MPD-3形零相電圧検出器 保護キャップ 仕様変更のお知らせ

MPD-3形 零相電圧検出器

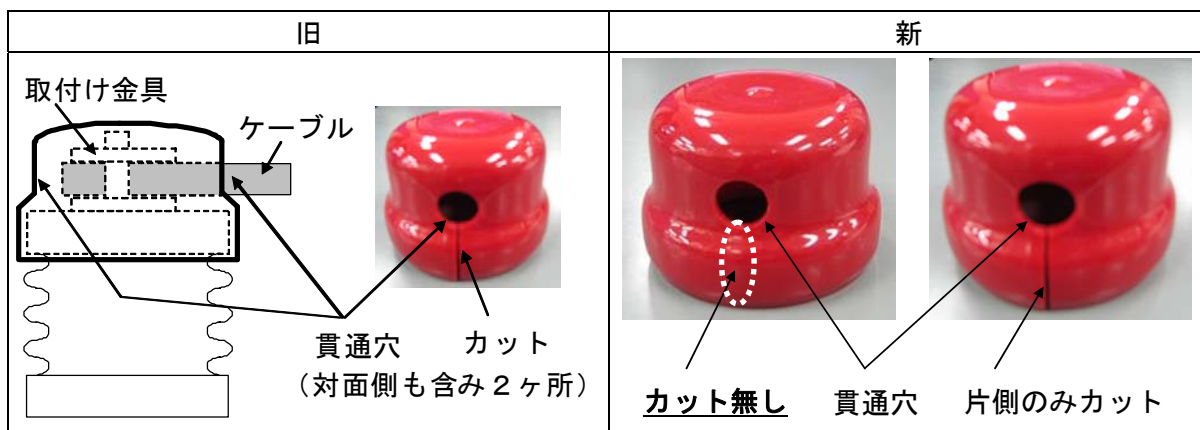
保護キャップの貫通穴(2ヶ所)にカットが入っていましたが、片側の貫通穴(1ヶ所)のみのカットに変更いたします(対面側は貫通穴のみでカット無しとします)。

理由：保護キャップ脱落対策として

- ①ケーブルを取付け金具に接続してから保護キャップを取り付ける場合
ケーブル敷設側に保護キャップのカットしている方を被せてください。
- ②ケーブルを保護キャップに貫通させてから取付け金具に接続する場合
保護キャップのカット無しの方の貫通穴に通してから取付け金具に接続し
保護キャップを碍子に被せてください。
